**Powiat Legionowski - Starostwo Powiatowe
w Legionowie ul. gen Władysława Sikorskiego 11
05-119 Legionowo
ZPU.272.55.2023**

Dotyczy: postępowania o udzielenie zamówienia publicznego prowadzonego w trybie w trybie przetargu nieograniczonego (art 132) na rozbudowę drogi powiatowej nr 1820W, w Gminie Jabłonna i Wieliszew – etap 2

Wyjaśnienie i zmiana treści SWZ

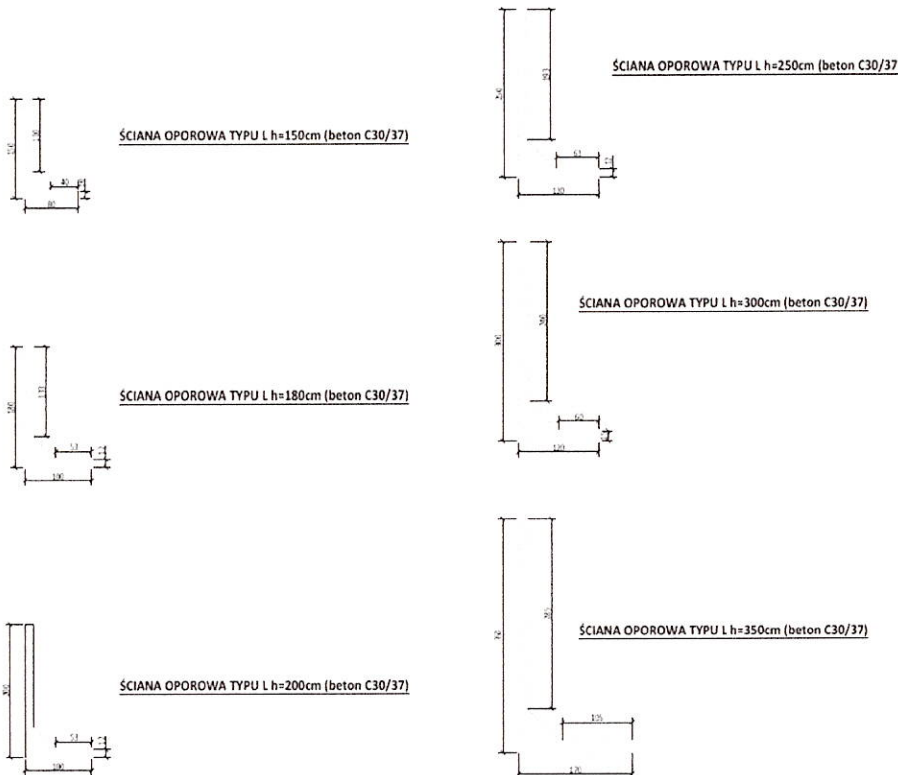
W dokumentacji projektowej brak jest rysunków konstrukcyjnych dla wykonania murów oporowych typu L. Prosimy o uzupełnienie dokumentacji w tym zakresie.

W razie konieczności i wyboru zastosowania muru oporowego należy wykonać mur oporowy typu L o wymiarze dostosowanym o różnicy rzędnych terenu. Wybór murów po uprzednim zaakceptowaniu przez Zamawiającego oraz Inspektora Nadzoru. Przykład poniżej.

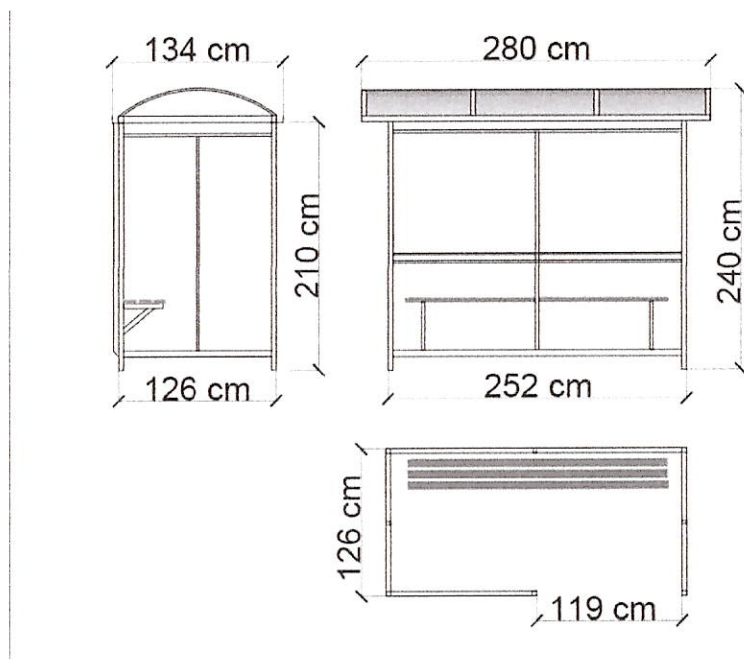
Prosimy o podanie parametrów technicznych, projektu lub rysunku wiaty przystankowej.

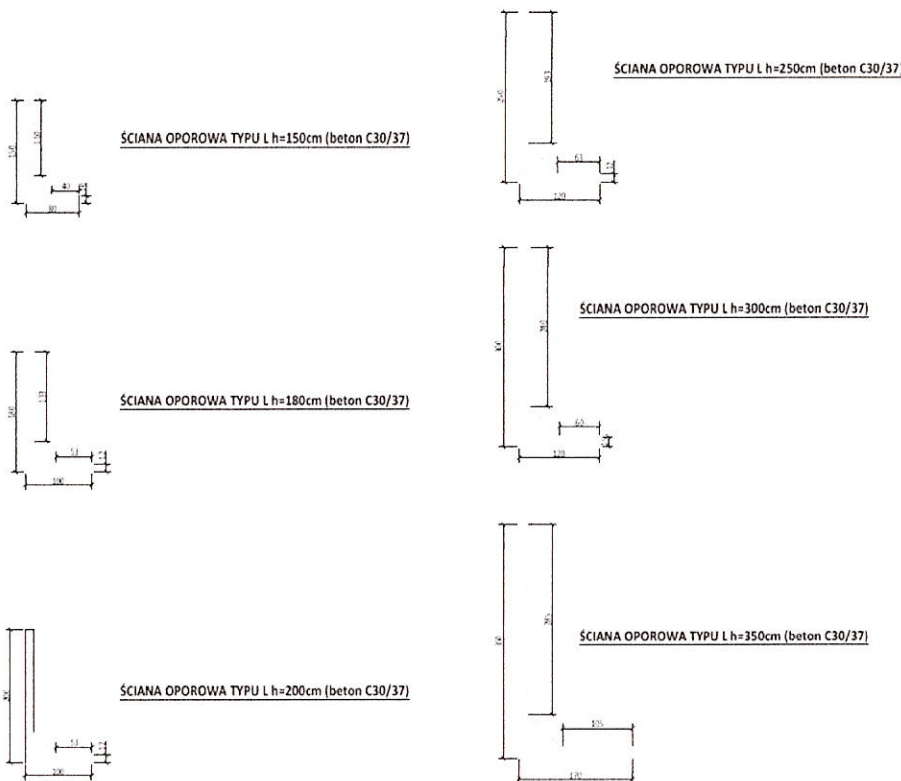
Prosimy o podanie parametrów, szczegółów konstrukcyjnych, rysunków oraz wskazać miejsce wbudowania ścian oporowych.

W razie konieczności i wyboru zastosowania palisady betonowej należy wykonać palisadę betonową o wymiarach 65x100x10. Wybór palisad po uprzednim zaakceptowaniu przez Zamawiającego oraz Inspektora Nadzoru. Przykład poniżej.

W razie konieczności i wyboru zastosowania muru oporowego należy wykonać mur oporowy typu L o wymiarze dostosowanym o różnicy rzędnych terenu. Wybór murów po uprzednim zaakceptowaniu przez Zamawiającego oraz Inspektora Nadzoru. Przykład poniżej.

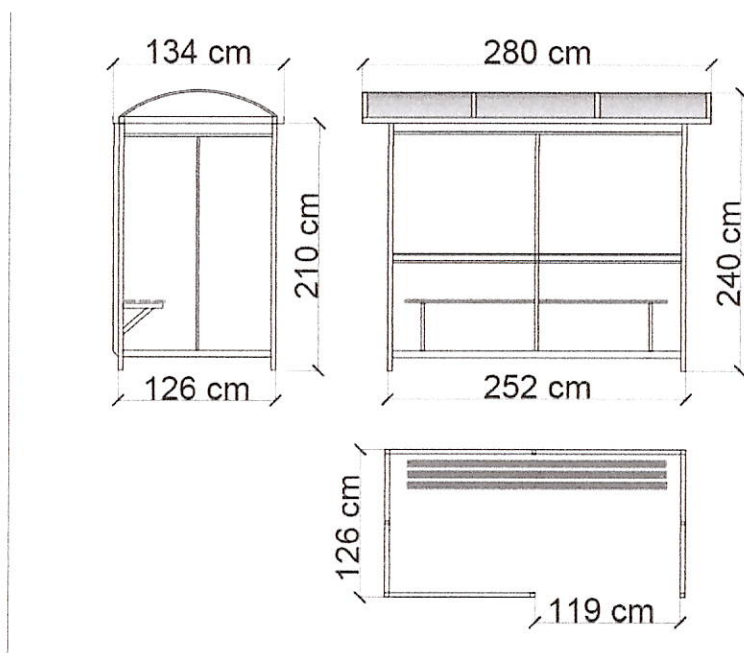
Proszę o podanie parametrów technicznych wiat przystankowych?
